新竹縣政府工程查核代表照片表

工程名稱：新竹縣竹東鎮五豐街 11 巷擋土牆災後復建工程

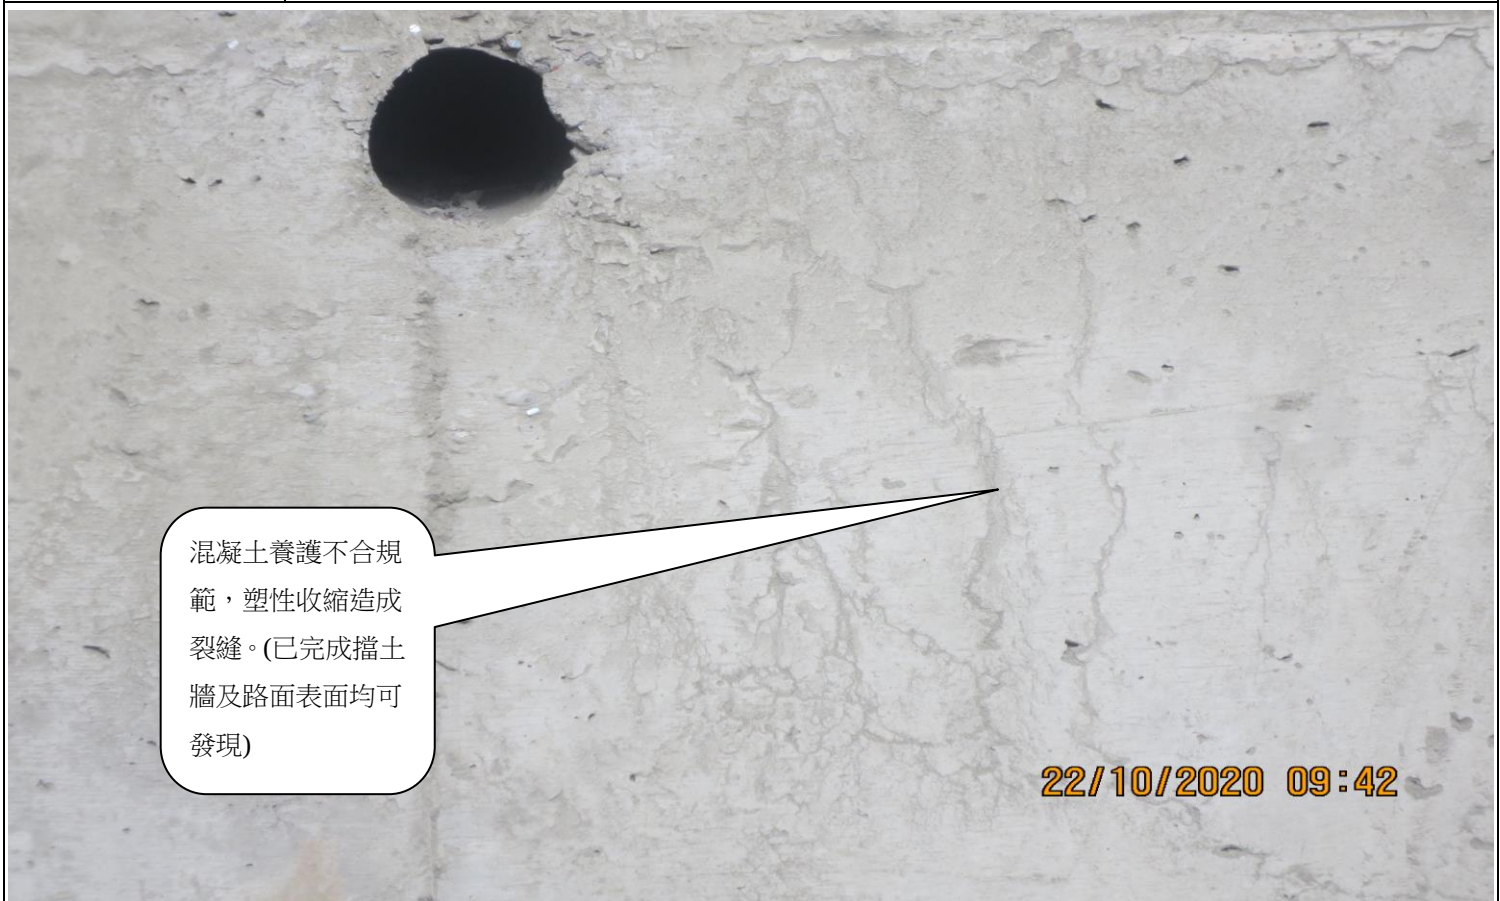
完成之混凝土面有少量蜂窩及修補裂痕，請改善。

混凝土養護不合規範，塑性收縮造成裂縫。(已完成擋土牆及路面表面均可發現)
